OGGETTO: Comune di Druogno
Comunità Montana Valle Vigezzo
Provincia di Verbania

**Variante al Piano Regolatore Generale Comunale
CONTRODEDUZIONI**

**Modifiche da introdurre "ex officio", ai sensi della L.R. 56/77 e s.m.i., art. 15,
comma 11, per effetto delle motivazioni espresse nella relazione di esame (Rif.:
Direzione 19 - TO, 12.03.2003).**

FIG. n. 1

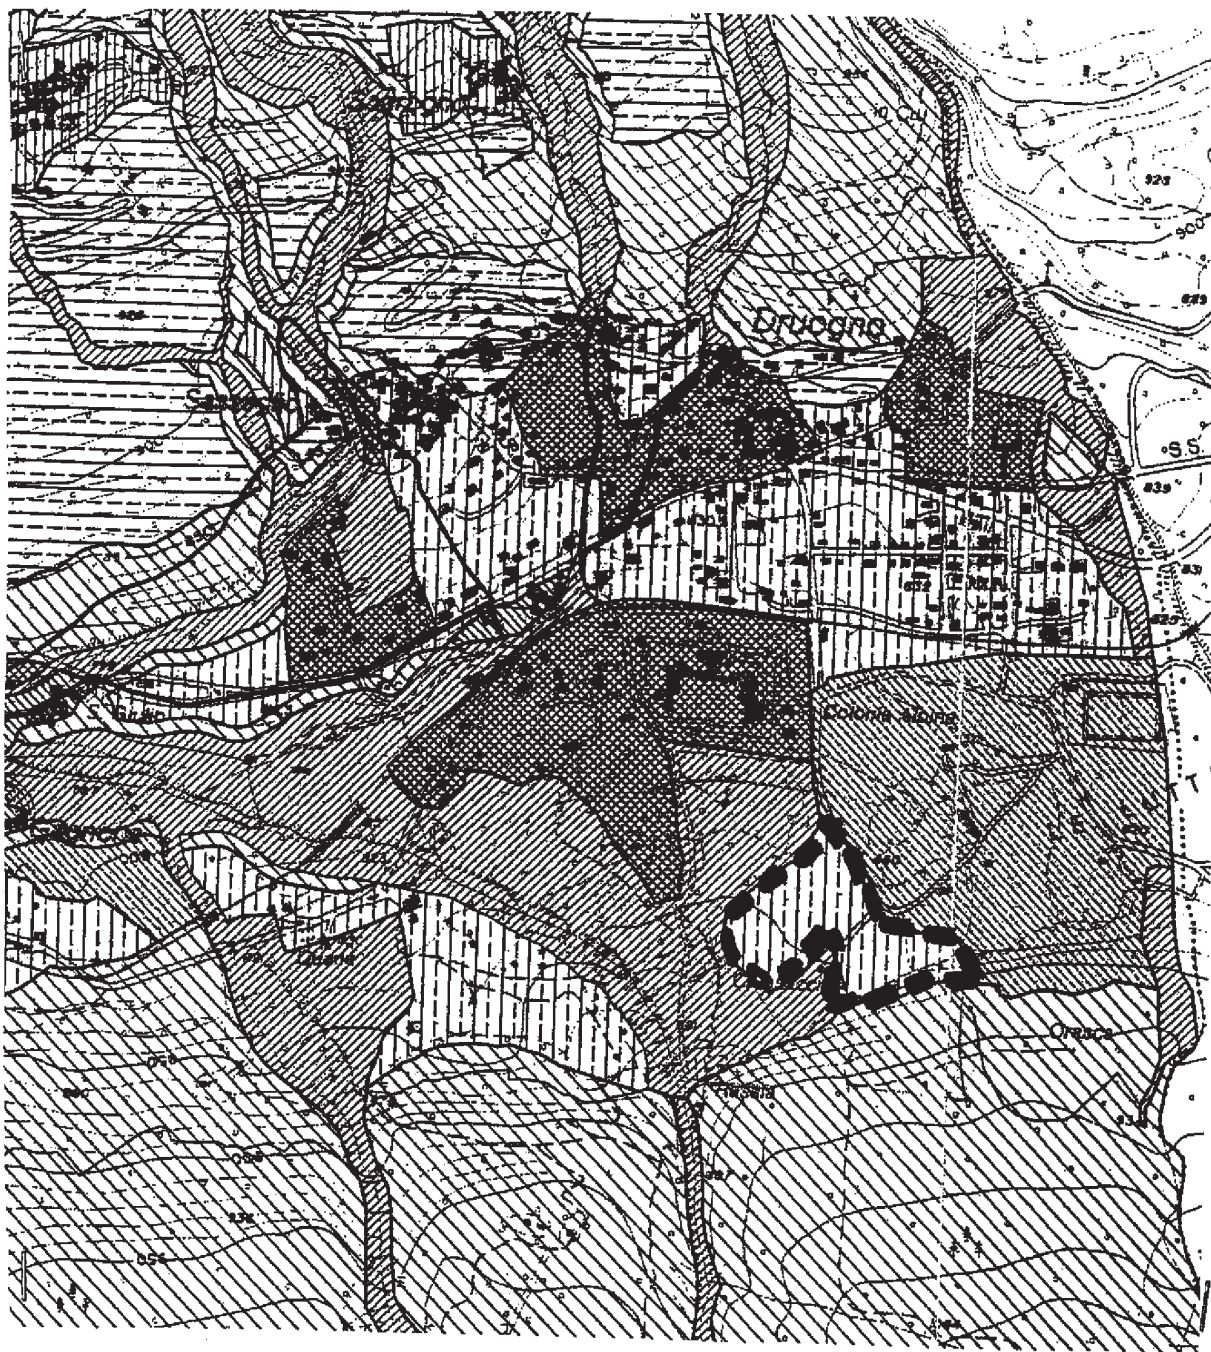
- Si integra la nota in merito ai riferimenti R.M.E. nel seguente modo: "Per le indicazioni di legge, occorre necessariamente fare riferimento alla documentazione del PS 267 e del P.A.I. al Titolo IV, che dovrà essere obbligatoriamente presente tra la documentazione del Piano".
- Le aree in località Pasquaro Grande sul conoide Rio Mur sono riclassificate secondo quanto indicato nell'allegato stralcio planimetrico FIG. n. 1.

Rappresentazione dell'area "Pasquaro Grande" e relative modifiche proposte sul conoide del Rio Mur potenzialmente riattivabile: lungo tale conoide l'alveo del corso d'acqua scorre scarsamente incassato e senza opere di regimazione (Planimetria di riferimento: 15/a1 e 15/a2). Le modifiche comportano l'aggiornamento delle classi di idoneità all'utilizzazione urbanistica, scheda n° 29, Elaborato 5, nel modo seguente: IIIA1; IIIA3; IIIB2.

Si precisa infine che le modifiche riportate sugli stralci planimetrici allegato, FIG. n. 1, sono cogenti così come indicate, impegnando l'A.C. a procedere ad una loro più puntuale definizione, anche ai fini della trasposizione dei dissesti alla scala di bacino.
